ARPAT AREA VASTA COSTA – Dipartimento di Lucca
Via Vallisneri 6 - 55100 Lucca (LU).

Oggetto: Integrazione "ECOTERRE SRL" – Località Zinepri snc, 55027 Galliciano (LU). Riferita a richiesta Prot.N.0474963 del 04/09/2024 da parte di ARPAT AREA VASTA COSTA – Dipartimento di Lucca.

in riferimento alla richiesta di ARPAT Area Vasta Costa – Dipartimento di Lucca (Prot.N.0474963) del 04/09/2024, al fine di consentire la valutazione complessiva del progetto di realizzazione dell'impianto di trattamento rifiuti non pericolosi, sono fornite di seguito per punti le seguenti integrazioni e chiarimenti:

Immagine 1 – Recettori in arancione e punti di misura in rosso.

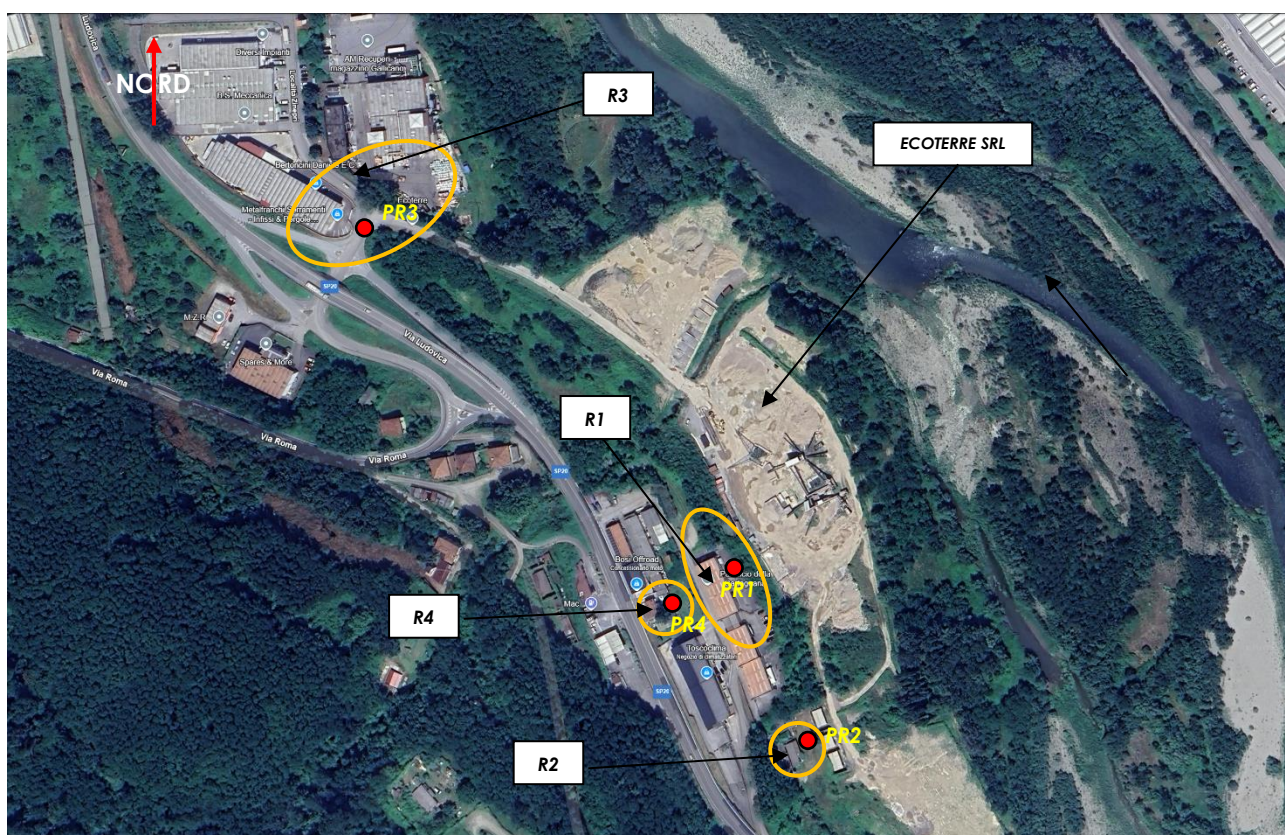
- d) *"è necessario effettuare le valutazioni sull'impatto acustico della ditta, sul rispetto dei limiti di rumore, presso tutti i recettori interessati significativamente dal rumore dell'azienda (a titolo di esempio, non esaustivo, si fa presente che la mappa di pag. 14 mostra diversi edifici a Ovest della ditta, peraltro a una quota maggiore, che sono potenzialmente interessati dal suo impatto acustico e non sono stati considerati nella VIAC), comprendendo le nuove aree di ampliamento (qualora saranno ivi presenti sorgenti fisse di rumore o potranno operare sorgenti mobili), il rumore del vecchio impianto eventualmente ancora presente;"*

- g) *“ Considerato che il livello di rumore residuo della misura M14 (postazione P2 nell’area della ditta) è stato usato tale e quale ai recettori, quindi in modo erraneo, che è necessario conoscere il residuo in esterno, all’interno delle abitazioni, ai loro piani più alti, che non è stato valutato se il residuo è costante o variabile nel corso della giornata, se è il più basso (nel periodo di attività della ditta) o può essere inferiore in certi orari: è necessario chiarire quanto sopra, effettuare nuove valutazioni sul rumore residuo ai recettori anche nelle condizioni di minor residuo (è auspicabile eseguire appropriate nuove fonometrie ai recettori);*

Il tecnico ha eseguito una nuova compagna di misure in data 31 Ottobre 2024, con orario di inizio delle misure a decorrere dalle ore 09:00 in poi. In riferimento alle richieste di integrazione, e per meglio quantificare il rumore prodotto dalla ditta nelle condizioni di maggior impatto acustico ai recettori, si è optato per misurare il rumore residuo, ed il rumore ambientale in prossimità dei recettori più esposti (vedi planimetria allegata). All'interno della tabella 1, vengono riportati i risultati delle misure come di seguito riportato:

- A. I livelli di rumore residuo, sono stati acquisiti (scelta del tecnico), nella parte della giornata apparentemente meno gravosa dal punto di vista del traffico veicolare della Strada provinciale SP 20 Via Lodovica, e con rumore antropico ridotto. Occorre precisare che tutti i recettori individuati ricadono in Classe Acustica V. Poiché non è stato consentito al tecnico di accedere all'interno dei recettori, il fonometro è stato posizionato in prossimità dello stesso ad almeno 1.5 metri dalla facciata più esposta dei recettori individuati (vedi planimetria allegata e immagine 1).

- C. In riferimento alla vostra richiesta di valutazione “degli edifici ad Ovest”, si è provveduto ad eseguire le misure presso i luoghi esterni in prossimità della facciate del recettore abitazione R4, più vicino e potenzialmente più esposto ai rumori generati dalla ditta; Tale recettore è ubicato ad un piano di quota maggiore, cioè quello della strada, rispetto a R1 (anche se più distante), quindi risente fortemente anche del rumore dovuto al transito delle automobili sulla strada provinciale SP20 Via Ludovica. Nell’immagine oltre la strada SP20 sono presenti altre abitazioni che non saranno tenute in considerazione poiché molto più lontane rispetto ai 4 recettori già individuati. Il rispetto dei limiti presso i Recettori R1-R2-R3-R4, garantirà il rispetto presso tutte le restanti strutture e/o abitazioni presenti. Durante la misura di rumore ambientale sono state ricreate le stesse condizioni di cui al punto B.

- D. E' stata scelta la seguente postazione PR1, perché è il punto più esposto e più vicino alla ditta. Il rumore ambientale di questa misura è stato generato dalla presenza di uno scarrabile 4 assi, mantenuto acceso sulla pesa, successivamente lo scarrabile ha eseguito la scarico del pezzame in prossimità delle aree dell'impianto. La pala gommata poi ha provveduto a caricare il cassone dello scarrabile, ed infine lo scarrabile si è spostato per uscire dal sito.

VALUTAZIONE PREVISIONALE DI IMPATTO ACUSTICO'
Legge 447/95 e smi, L.R 89/98 e smi;

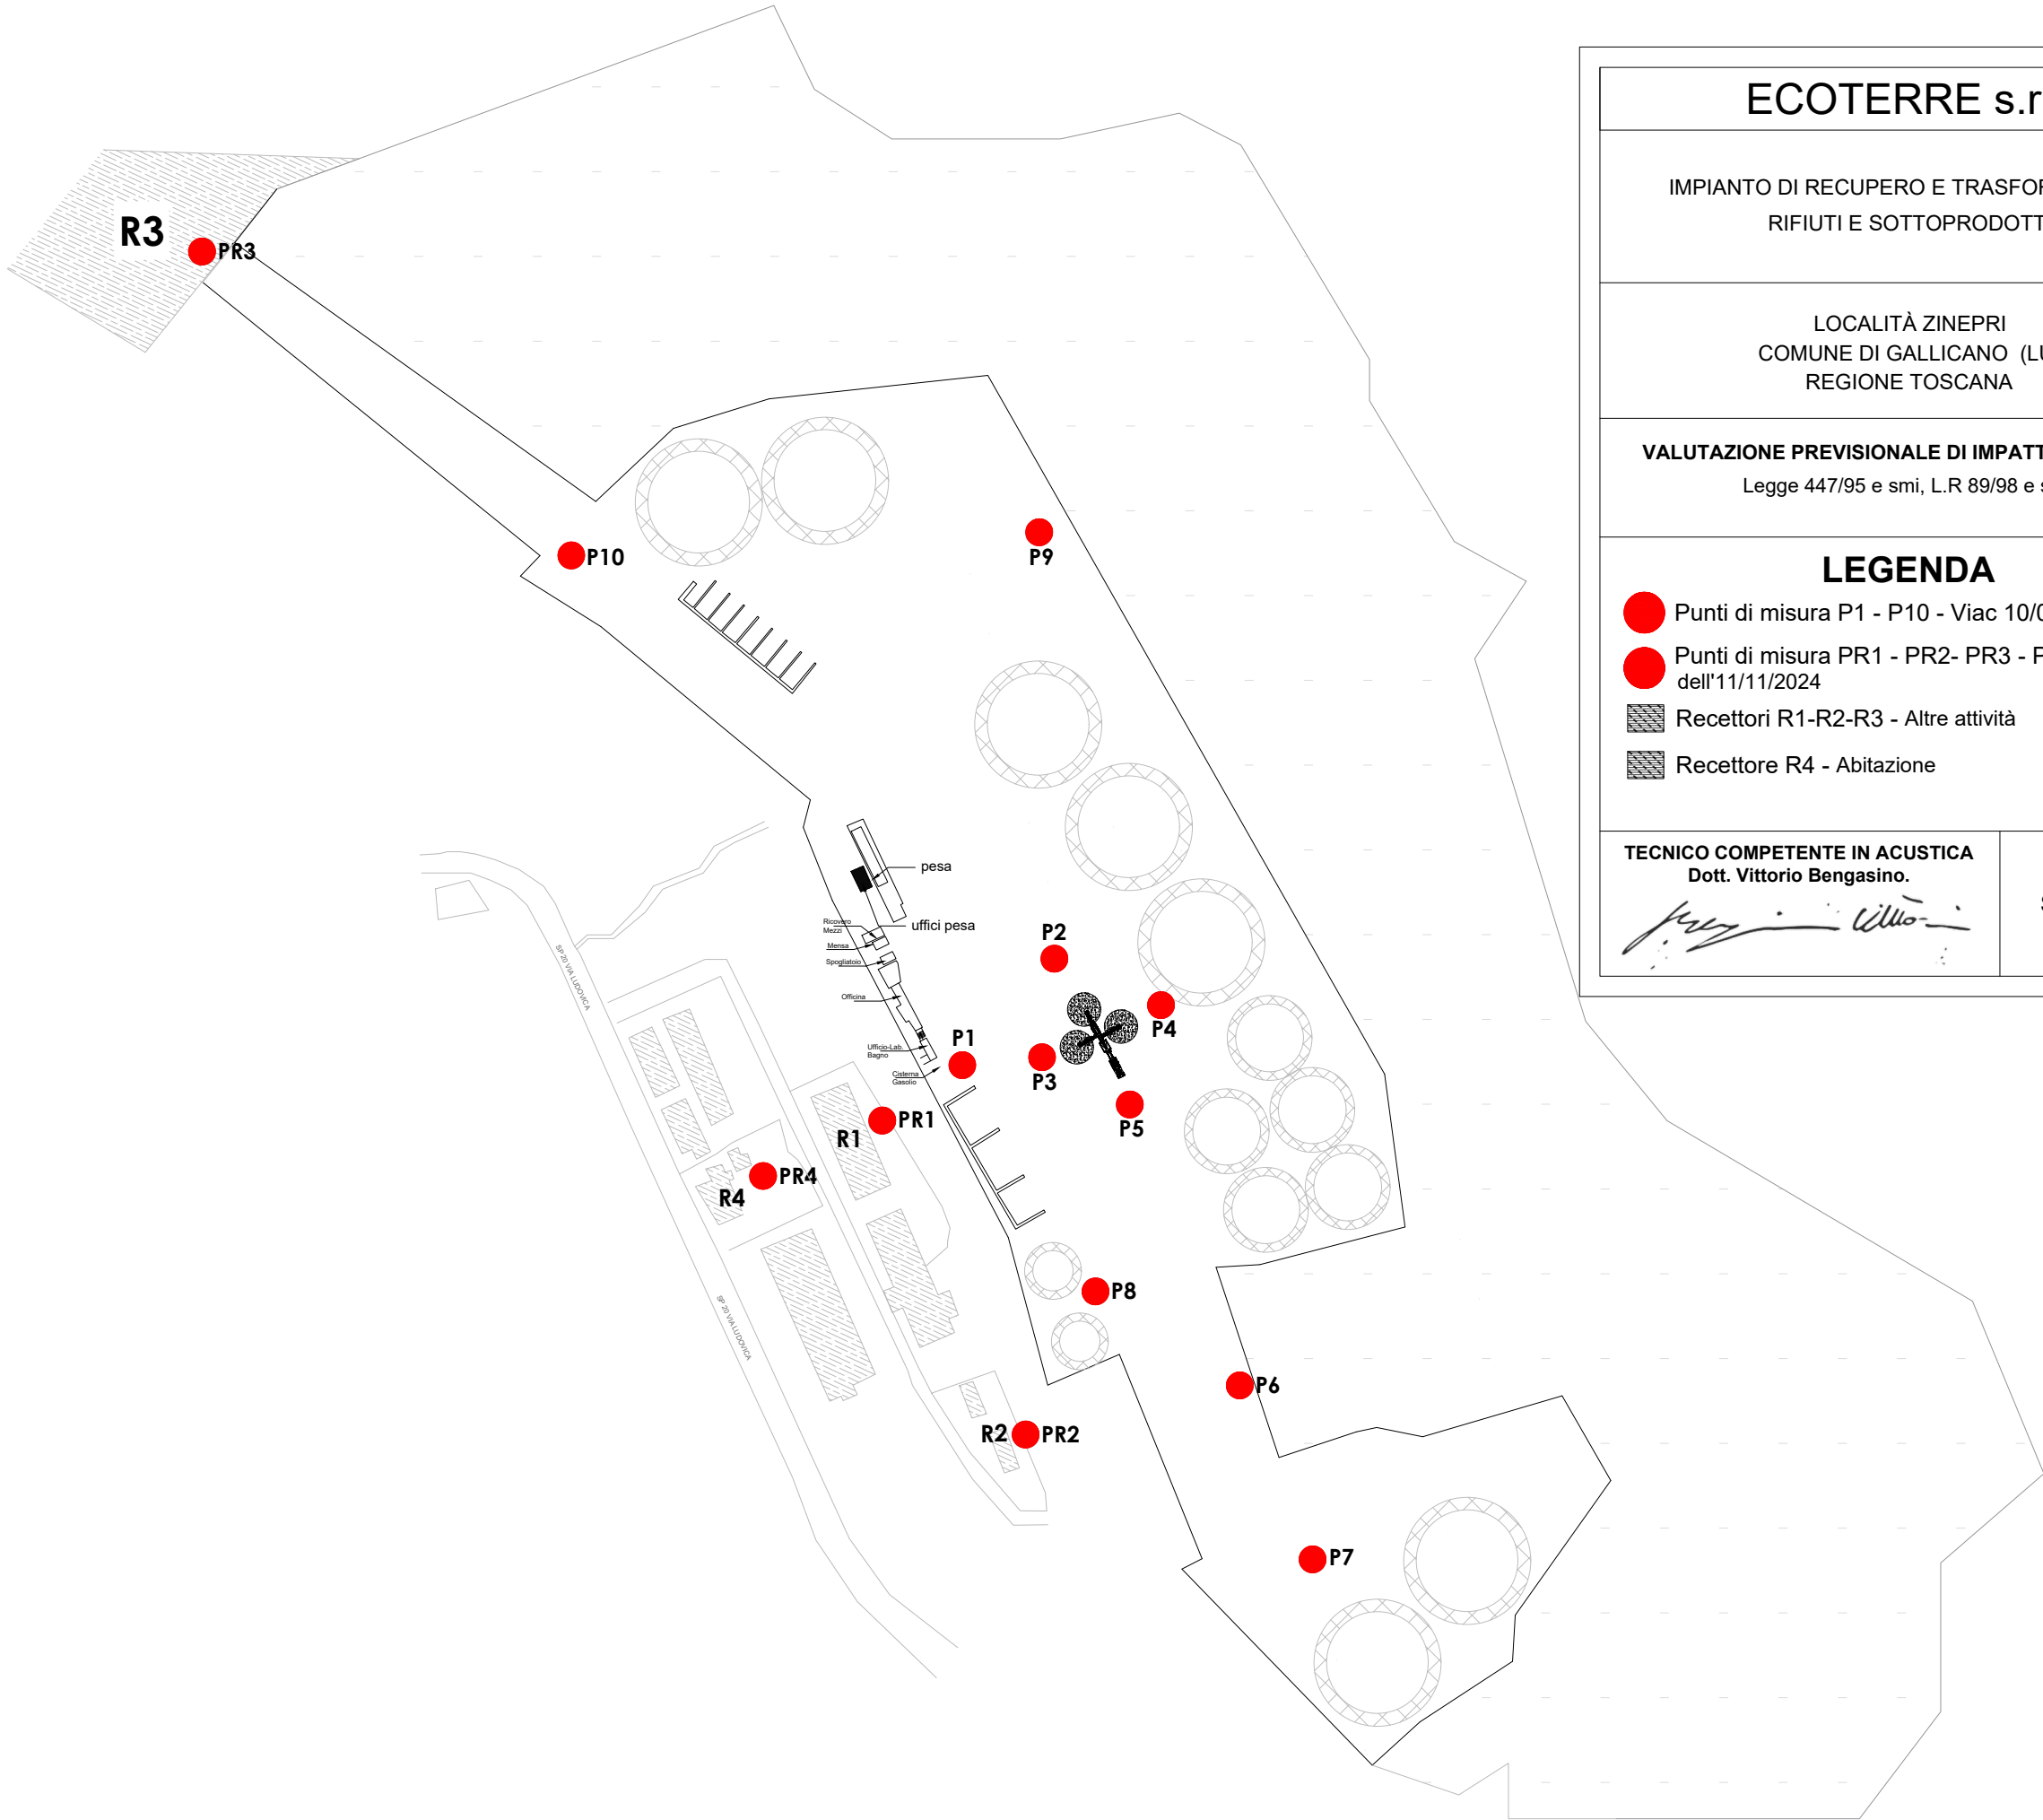
- l) *“è necessario valutare l'impatto acustico dei mezzi mobili (ad esempio camion, mezzi scarrabili, pala gommata, escavatore) nelle condizioni di maggior impatto acustico ai recettori per tutte le lavorazioni, considerando la possibile operatività in aree diverse della ditta (comprendendo anche le aree di ampliamento), tali aree sono da individuarsi anche cartograficamente;”*

- r)** *è necessario produrre una planimetria in scala adeguata con l'ubicazione delle sorgenti sonore della ditta (sorgenti fisse e aree di operatività sorgenti mobili), ad esempio in scala 1:100 o 1:200;*

- s) *è necessario fornire una planimetria della zona dove ha sede la ditta che si estenda per un raggio di almeno 200 metri oltre la stessa (ad esempio in scala 1: 2.000 o 1: 5.000), comprendente le zone di potenziale influenza del suo impatto acustico;*

Si rimanda a quanto riportato all'interno dell'Allegato 1 – Calcoli e alla planimetria allegata.

Si allega planimetria in scala come da richiesta;

Si allega planimetria in scala come da richiesta.
